De: [REDACTED]
Envoyé: mardi 4 février 2025 09:43
À: enquetes.publiques@ville-nemours.fr
Objet: Questions rue Dumée
Pièces jointes: Foyer_Pc.pdf

Le 24 janvier 2024 la SEM de Fontainebleau a présenté aux habitants du quartier un projet dans la rue du docteur Dumée. Il fait partie du dossier d'enquête publique même si ce n'est pas l'objet de l'enquête publique. Il n'a pas fait l'objet d'un permis de construire étant donné que les habitants ont imposé une concertation. Par contre il montre la faisabilité ou pas d'une telle opération sur les 2 sites proposés.

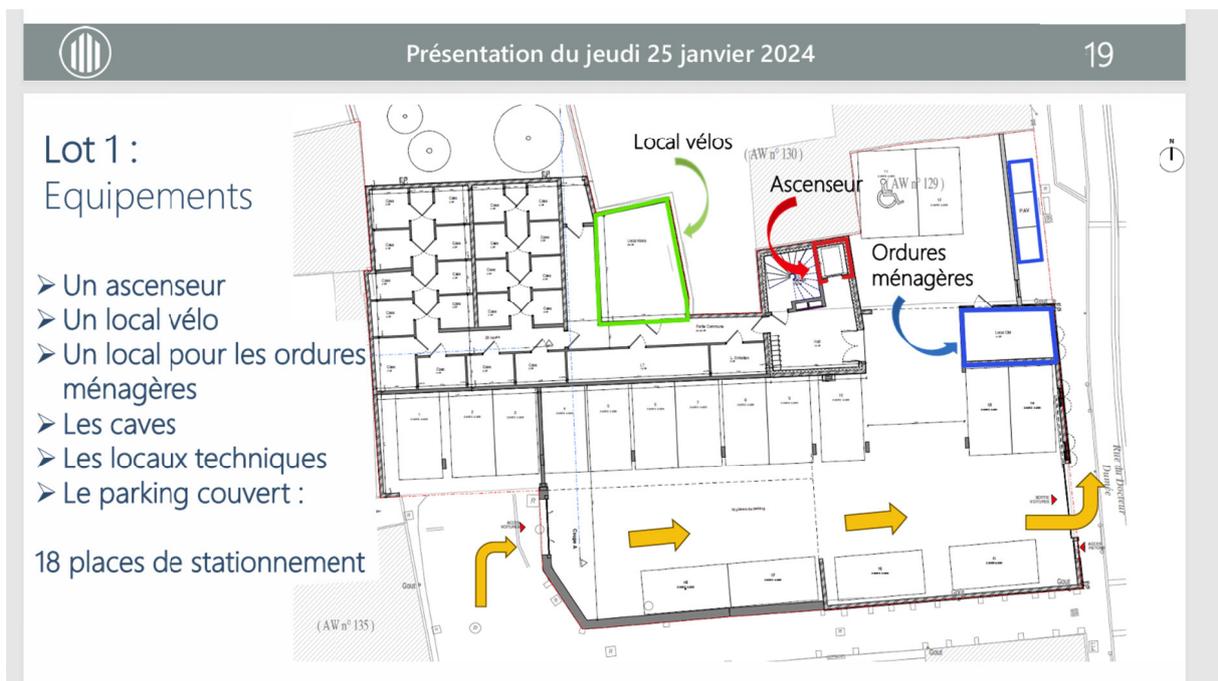
Une grande partie du bâtiment du Foyer est accessible par la rue Bredauche, en impasse. Cette impasse, en entrée, a une largeur de moins de 3 mètres.

Le fond de la parcelle du Foyer n'est donc pas constructible selon le PLU pour un immeuble neuf. Les bâtiments peuvent être réhabilités.

Et quand bien même il y aurait dérogation, comment 18 voitures peuvent elles emprunter cette impasse, déjà encombrée de celle des riverains !

Comment va fonctionner cette impasse ? Qu'est-ce qui va se passer si une des portes de ce parking tombe en panne ? Comment vont arriver les véhicules de secours et en particulier les pompiers qui auront beaucoup de mal à faire demi-tour dans cette impasse ? Les habitants de l'impasse ne vont-ils pas vivre un enfer !

Lot 2b : Plan de niveau RdC

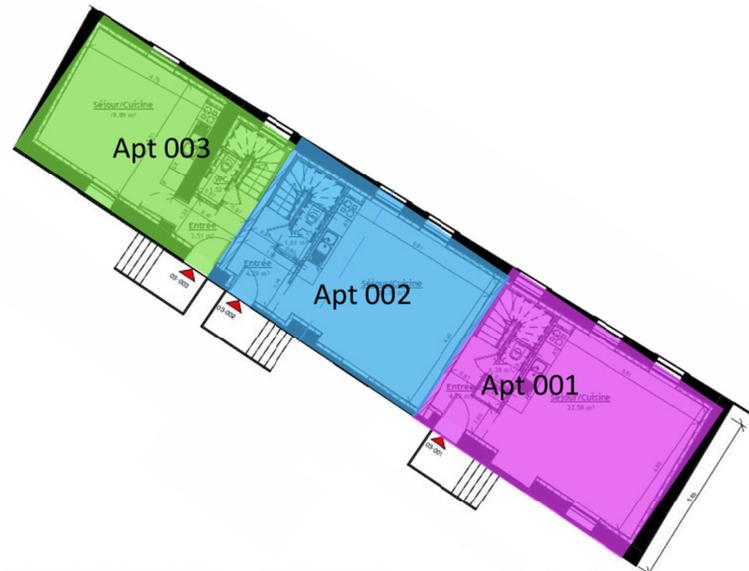
Par ailleurs, en construisant de nombreux appartements sur cette parcelle, cela impose des ouvertures de fenêtres telles que celle du 1^{er} étage ci-dessous sur la ruelle très étroite de la rue Bredauche, Ces fenêtres sont a moins d'1,9 de la parcelle en face donc interdites par le code civil !!! Et qui irait acheter des appartements avec des fenêtres donnant sur un mur aveugle !!!!

En fond de parcelles du 10-12 rue Dumée, là, il y a réhabilitation mais inaccessible aux handicapés !
